HENVENDELSER MODTAGET I HØRINGSPERIODEN

FORSLAG TIL LOKALPLAN BAGGESENGADE

Offentlig høringsperiode fra den 30. marts 2023 til 26. maj 2023

Sag 030	Blågården Beboerhus	Tegn.nummer	Rev.
PETER KJÆR ARKITEKTER		T A 1000	
Fæstningens Materialgård Frederiksholms Kanal 30 1220 København K	Udarbejdet: PKJ Kontrol:	Emne: Skala: Dato:	Situationsplan 1:1000 (A3) 24.10.2022

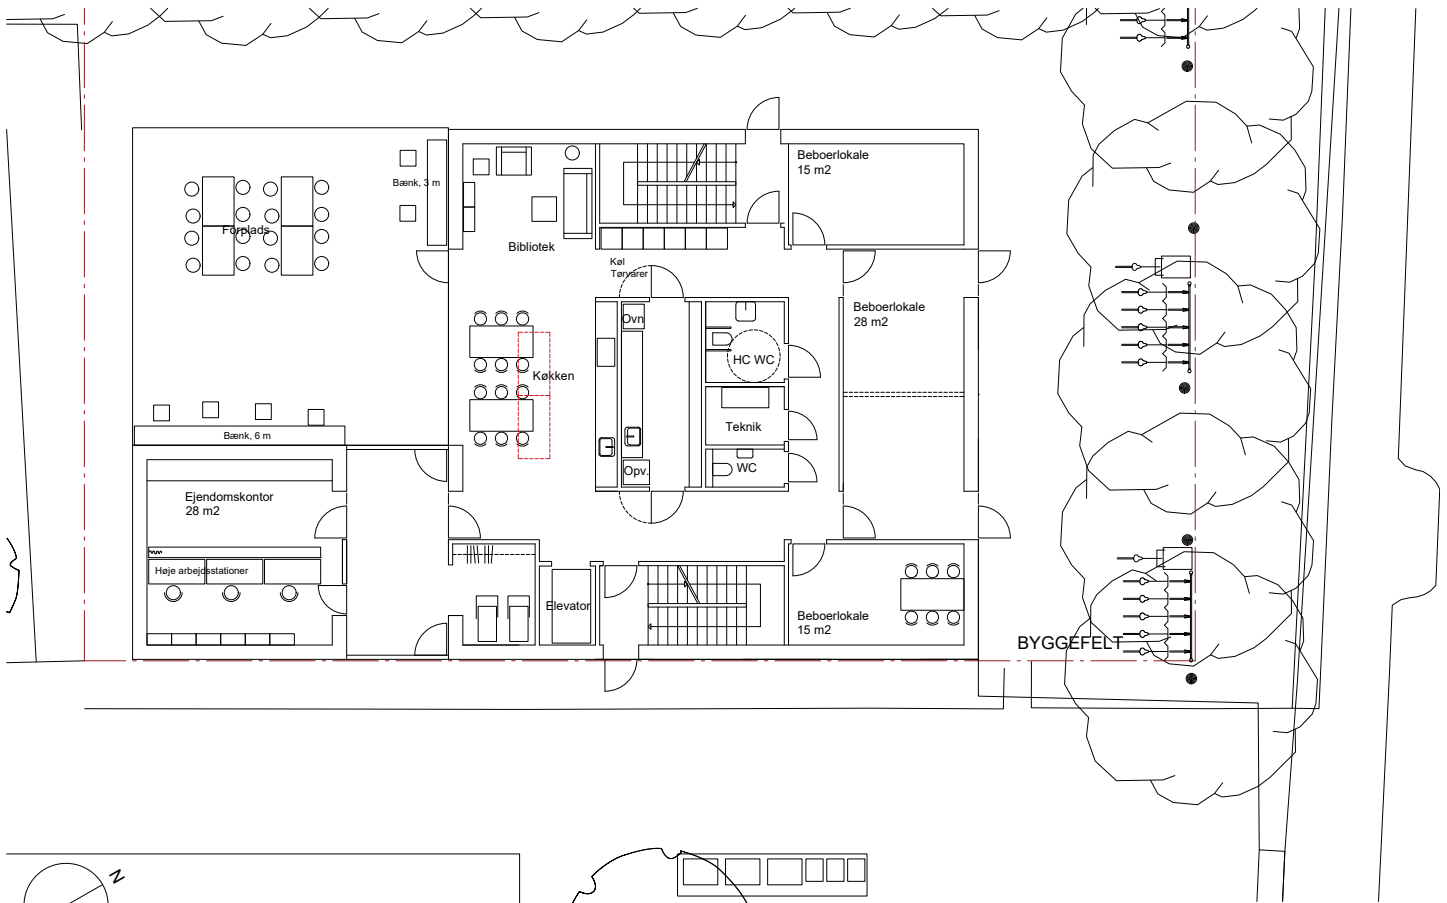
En i alt 3 etages bygning, som man kan se i plantegning fra arkitektfirmaet Peter Kjær, planlægges opført. Hvilket vil medføre skyggegener (se skyggediagram side 10/11). Tillige gener fra det store festlokale, der skal være på 2. sal (*se vedlagte plantegninger over bygningen*).
